**Asunto: Alegaciones al parque eólico Lantueno de 45 MW
y su infraestructura de evacuación**

En relación con el anuncio de Información pública de solicitud de autorización administrativa previa y emisión de declaración de impacto ambiental del anteproyecto del parque eólico Lantueno de 45 MW y su infraestructura de evacuación, en los términos municipales de Campoo de Enmedio, Santiurde de Reinosa, San Miguel de Aguayo y Molledo promovido por la empresa Green Capital Development 54, S.L.U. y con expediente núm. EOL 29/2020, comparezco y formulo las siguientes **ALEGACIONES:**

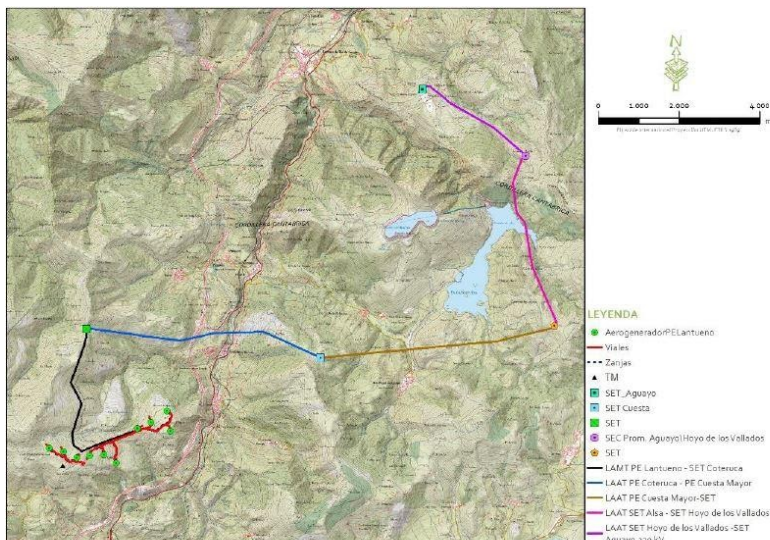
Como se puede apreciar en el plano anterior, proporcionado por el promotor, el **parque eólico Lantueno comparte con los parques eólicos La Coteruca, Cuesta Mayor y Alsa** las subestaciones eléctricas **“SET PE COTERUCA”** (132/30 kV), **“SET PE CUESTA MAYOR”** (132/30 kV), **“SET PE ALSA”** (220/132/30 kV) y **“SET COLECTORA AGUAYO”**, en la cual se concentrará toda la energía generada por los citados parques eólicos, así como la procedente de los parques PE Bustafrades y PE El Acebo, ubicados en la comarca pasiega. Así, el PE Lantueno comparte con el PE La Coteruca y el PE Cuesta Mayor las líneas aéreas de alta tensión (LAAT) **“PE Coteruca – PE Cuesta Mayor”** y **“PE Cuesta Mayor – SET PE Alsa”** y, además de con estos dos, también con el PE Alsa la LAAT a 220 kV **“SET Alsa – SET Aguayo”**. De todo lo anterior se deduce que **los cuatro PE citados**

constituyen un parque eólico único de 130 MW de potencia eléctrica instalada. Teniendo en cuenta que el EsIA presentado por el promotor se refiere exclusivamente al parque eólico “Lantueno” y no integra el conjunto de dichos elementos e infraestructuras, circunscribiendo la descripción estudio a un único proyecto, se considera que la valoración de los impactos practicada resulta sesgada y, a todas luces, incompleta. La omisión de la descripción de los elementos e infraestructuras del resto de parques eólicos del complejo de producción energética, así como de la valoración de sus impactos, imposibilitan, al contrario de lo que hace el EsIA, la obtención de conclusiones certeras de la magnitud y complejidad de los efectos adversos sobre los diferentes factores ambientales, culturales y sociales. Se debe recalcar que las especificaciones del PSEC no se refieren únicamente a la necesidad de estudiar las sinergias, sino que claramente establece que, en un caso como el presentado, nos encontramos ante un único parque eólico.

Por lo tanto, debería de haberse elaborado un único Estudio de Impacto Ambiental para el conjunto de los proyectos citados y realizarse la evaluación de impacto ambiental de manera conjunta.
